MUUTOSMÄÄRÄYS
AIRWORTHINESS
DIRECTIVE

M 1548/88

1548. Grob. Ohjainjärjestelmien hitsisaumojen tarkastus

Koskee: Purjelentokoneita Grob G103 "Twin II" ja Grob G103A "Twin II Acro", sarjanumeroita 3501-3729, 3730-3878, 33879-34078.

kuva 1

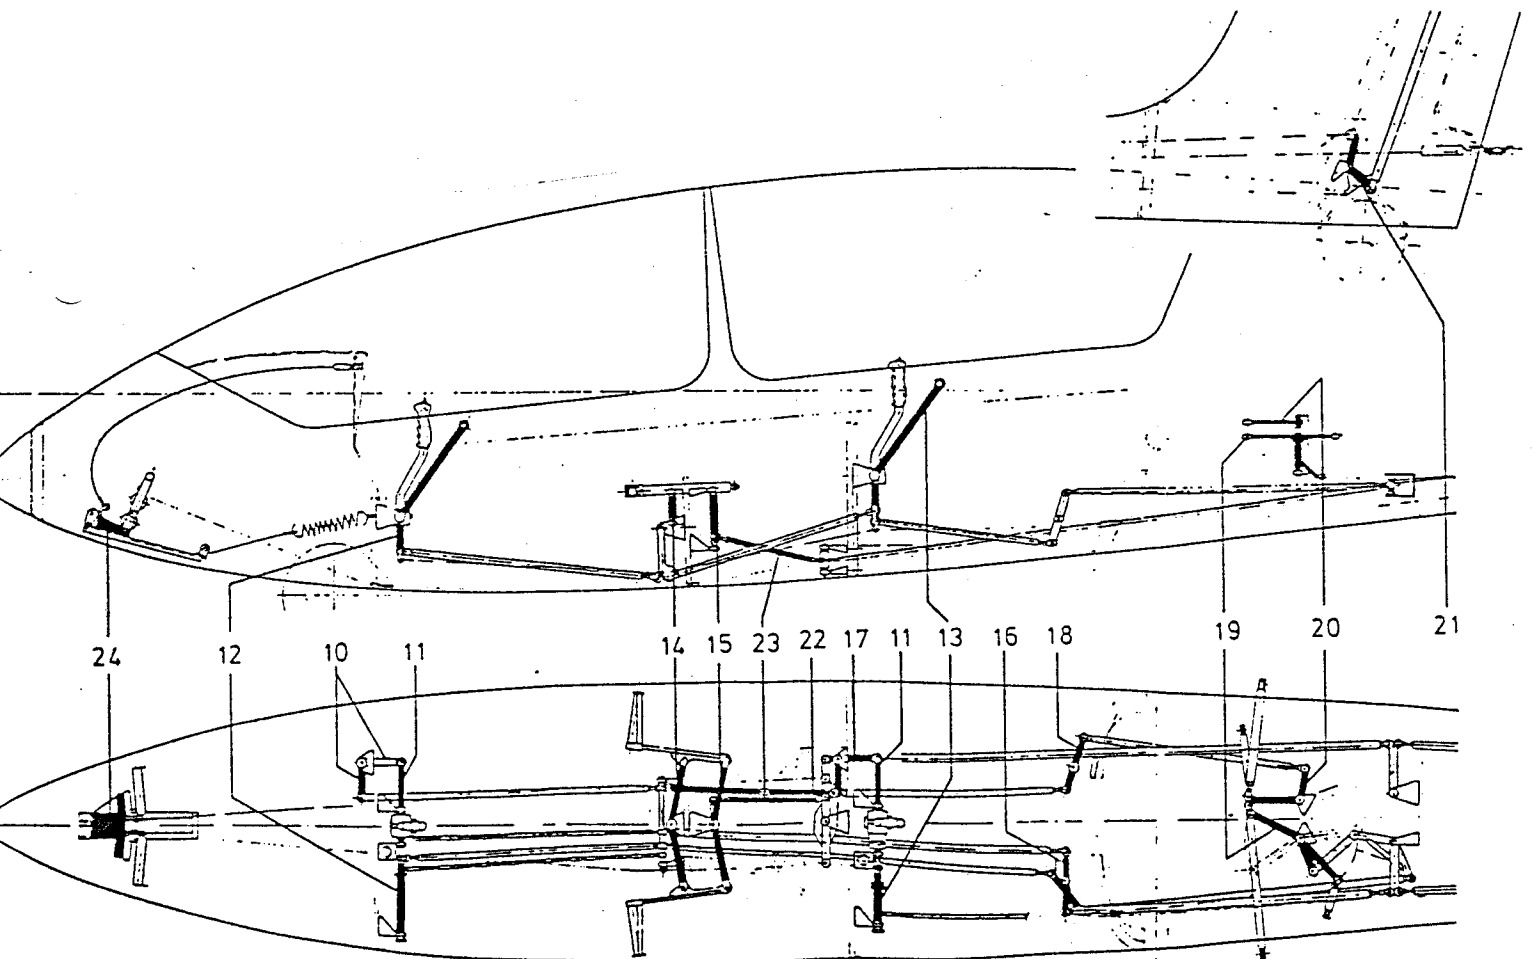
- A. Tarkasta seuraavat kuvan 1 mukaiset ohjainjärjestelmän hitsisaumat ennen seuraavaa lentoa. Jos tarkastuksessa löytyy murtumia, niin kohdan B mukaiset toimenpiteet on tehtävä ennen lentotoiminnan jatkamista, muussa tapauksessa 31.3.1989 mennessä.

B. Vahvista ohjainjärjestelmiä Grob Technische Mitteilungin 315-37 korjausohjeiden mukaisesti.
Toimenpiteet saa tehdä vain ilma-alusrakenteiden hitsauskelpuutuksen haltija.
